E.prot DVA - 2013 - 0020186 del 04/09/2013

OGGETTO: Osservazioni sulla valutazione di impatto ambientale della Istanza di permesso di ricerca di idrocarburi in mare "d361 C.R.-TU" ed attività di acquisizione sismica 3D - Canale di Sicilia - Zona "C" e "G"

in merito alla documentazione presentata relativa alla valutazione di impatto ambientale per la ricerca di idrocarburi nell'ambito del permesso di ricerca "d361 C.R.-TU" ubicato nel Canale di Sicilia - Zona "C" e "G", avente come proponente Transunion Petroleum Italia srl presentano le seguenti osservazioni contrarie al progetto

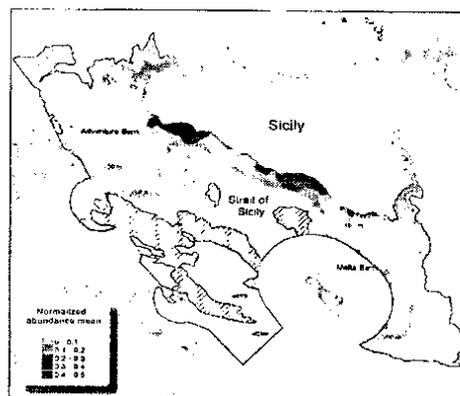
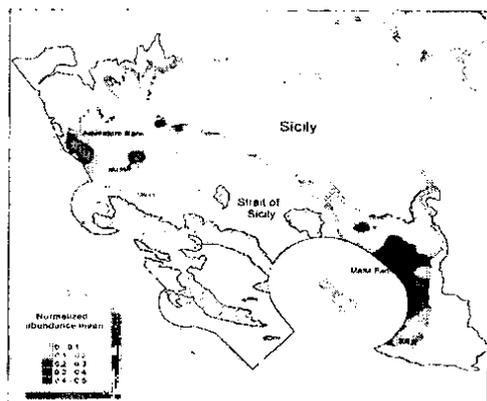
il SIA ammette l'interferenza con la nursery della mostella di fango (*Phycis blennoides*) che, a dire il vero a noi non risulta, ma ignora l'esistenza delle spawning e nursery areas della triglia di fango (*Mullus barbatus*) una delle specie target più importanti della pesca siciliana. Come è evidente dalla cartografia riferita sotto, l'area interessata dall'istanza insiste in particolare su una spawning area per la triglia di fango.

Spawning areas (riproduttive): primavera

Nursery areas (giovanili): estate

Fonte: Garofalo G., F. Fiorentino, G. Bono, S. Gancitano, G. Norrito, 2004. Localisation of spawning and nursery areas of Red mullet (*Mullus barbatus*, Linnaeus) in the Italian side of the Strait of Sicily (Central Mediterranean). In: Nishida T., Kaiola P.J., Hollingworth C.E. (eds.) GIS/Spatial Analyses in Fishery and Aquatic Sciences (Vol. 2). Fishery-Aquatic GIS Research Group, Saitama, Japan: 101 – 110.
